廃炉発官 R 3 第 6 9 号
令和 3 年 8 月 4 日

福島第一原子力発電所 特定原子力施設に係る実施計画 変更認可申請書の
一部補正について

令和3年2月17日付け廃炉発官 R 2 第 2 6 1 号をもって申請しました福島第一
原子力発電所 特定原子力施設に係る実施計画 変更認可申請書を別紙の通り一部補
正をいたします。

放射性物質分析・研究施設第1棟の運用開始に伴う管理対象区域等の変更について、原規規発第2104063号及び原規規発第2107271号にて認可された実施計画の反映を行う。

図-2 焼却炉境界部の構造

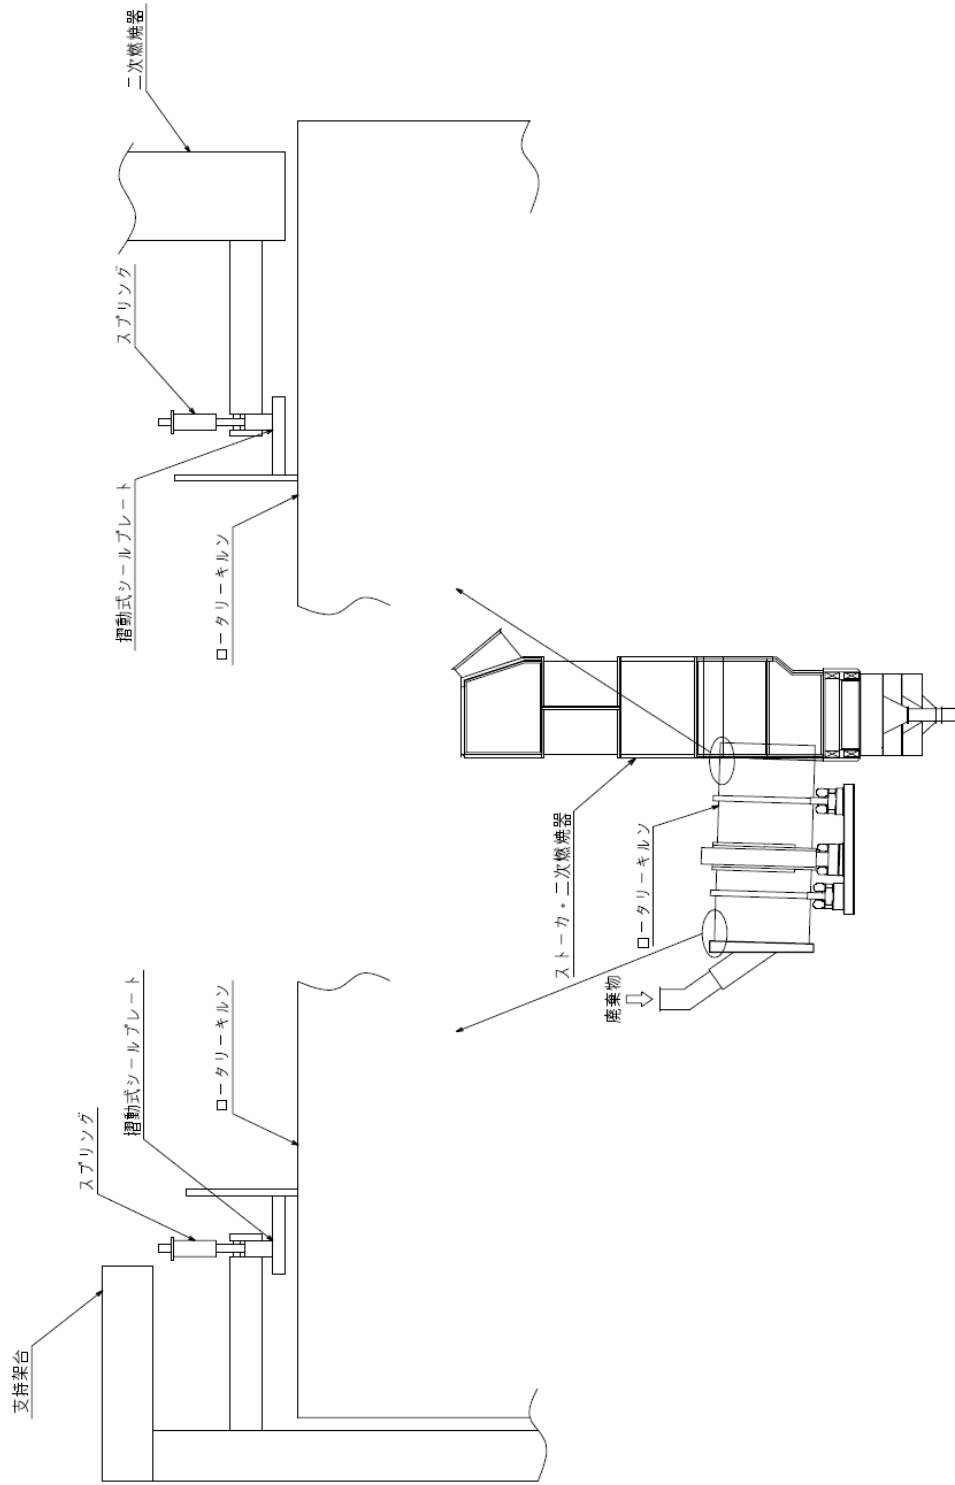
- ・焼却炉境界部の構造について変更

ロータリーキルンは、炉が回転するため、前後で接続される固定設備（廃棄物投入側と二次燃焼器）との取り合い部における焼却灰の散逸防止を図るため、廃棄物投入側とストーカ・二次燃焼器側へ本体が差し込まれた構造となっている。この境界部の隙間は十分小さくなっているが、可能な限り隙間を閉止することを目的に摺動式シールプレートにしている。この摺動式シールプレートは、熱伸びが吸収できるようスプリング構造とし、円周に沿うように構成される（図-2）。境界部で漏れ難い構造としている他、排ガスブロワおよび排ガス補助ブロワにより系統内を負圧に維持し焼却灰の散逸を防止する。

図 5 7

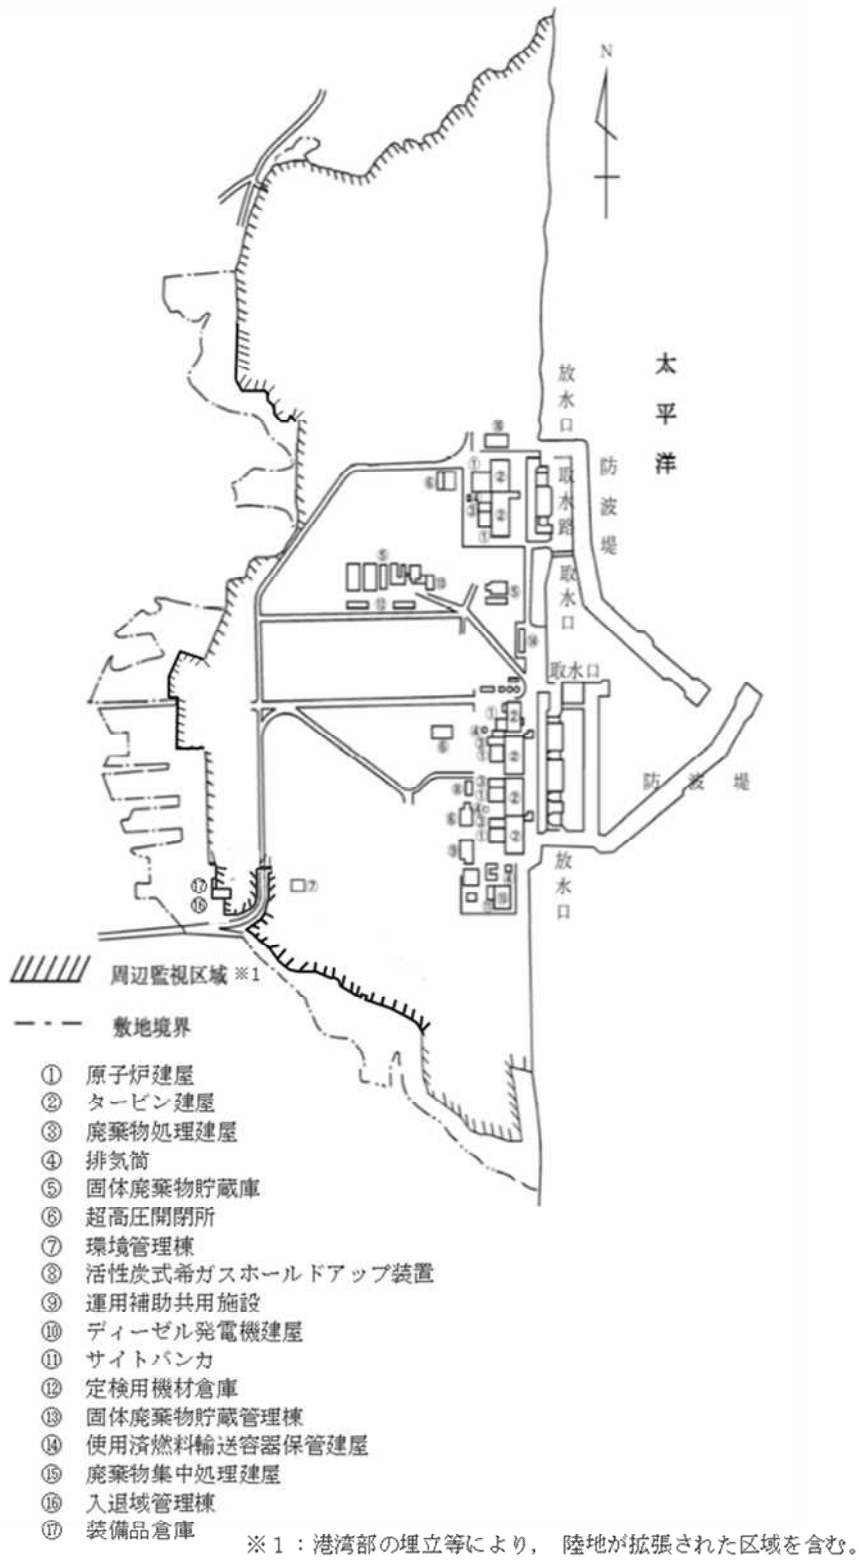
2. 第57条の図57，第60条の図60，添付1（管理区域図）の全体図における周辺監視区域境界及び添付2（管理対象区域図）の全体図における周辺監視区域境界については、放射性物質分析・研究施設第1棟の設置に伴う周辺監視区域柵の設置工事が終了した時点から適用することとし、それまでの間は従前の例による。
3. 添付1（管理区域図）の全体図における放射性物質分析・研究施設第1棟及び放射性物質分析・研究施設第1棟の管理区域図面並びに添付2（管理対象区域図）の全体図における放射性物質分析・研究施設第1棟及び放射性物質分析・研究施設第1棟の管理対象区域図面の変更は、それぞれの区域の区域区分の変更をもって適用することとし、それまでの間は従前の例による。
4. 添付1（管理区域図）における増設焼却炉建屋（1階・2階）の管理区域図面及び添付2（管理対象区域図）における増設焼却炉建屋（1階・2階）の管理対象区域図面の変更は、それぞれの区域の変更をもって適用することとし、それまでの間は従前の例による。

図 9 8

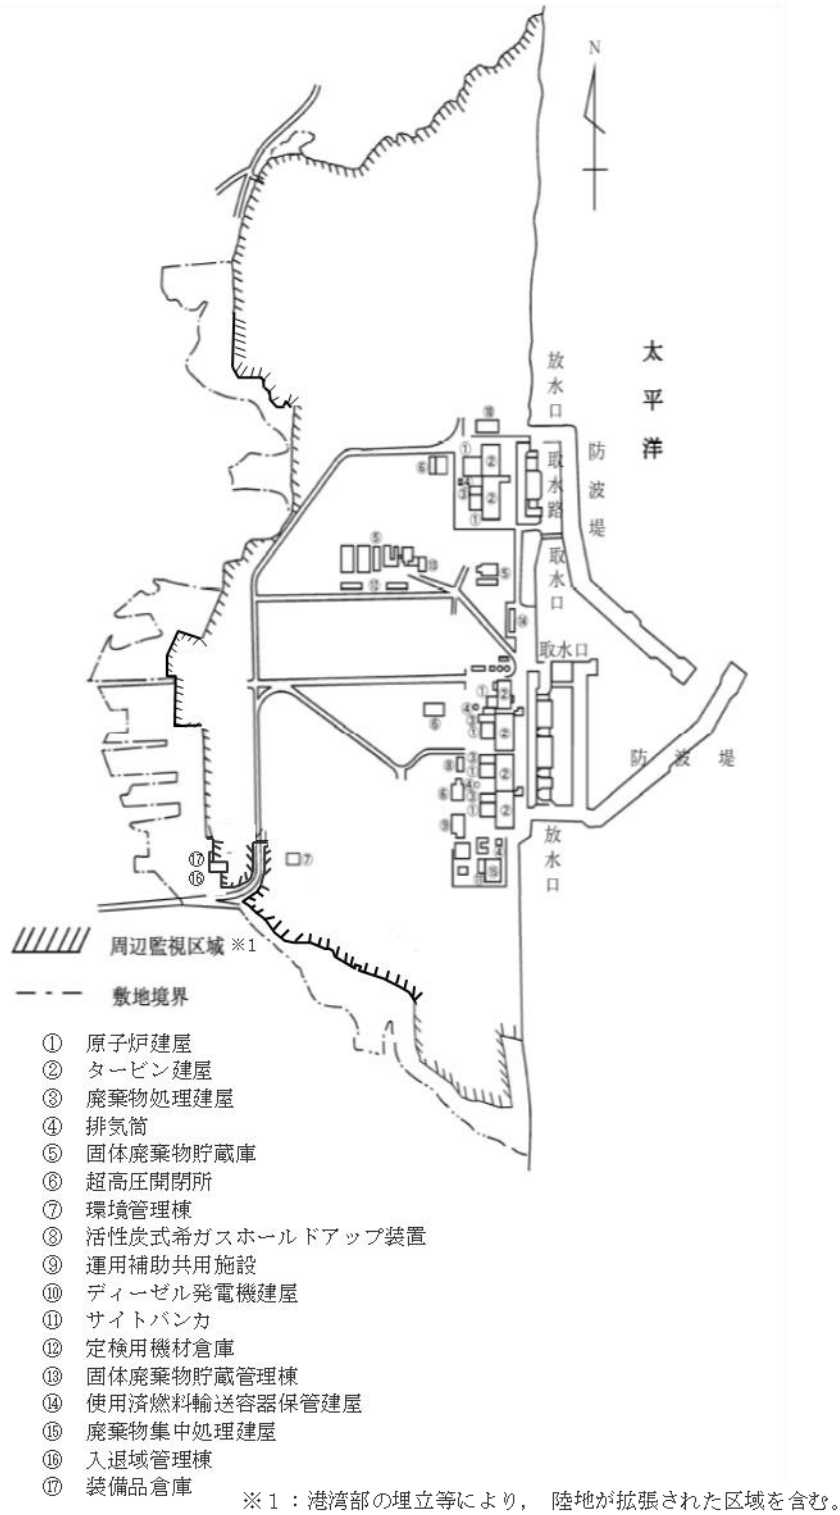
2. 第98条の図98，第101条の図101，添付1（管理区域図）の全体図における周辺監視区域境界及び添付2（管理対象区域図）の全体図における周辺監視区域境界については、放射性物質分析・研究施設第1棟の設置に伴う周辺監視区域柵の設置工事が終了した時点から適用することとし、それまでの間は従前の例による。
3. 添付1（管理区域図）の全体図における放射性物質分析・研究施設第1棟及び放射性物質分析・研究施設第1棟の管理区域図面並びに添付2（管理対象区域図）の全体図における放射性物質分析・研究施設第1棟及び放射性物質分析・研究施設第1棟の管理対象区域図面の変更は、それぞれの区域の区域区分の変更をもって適用することとし、それまでの間は従前の例による。
4. 添付1（管理区域図）における増設焼却炉建屋（1階・2階）の管理区域図面及び添付2（管理対象区域図）における増設焼却炉建屋（1階・2階）の管理対象区域図面の変更は、それぞれの区域の変更をもって適用することとし、それまでの間は従前の例による。
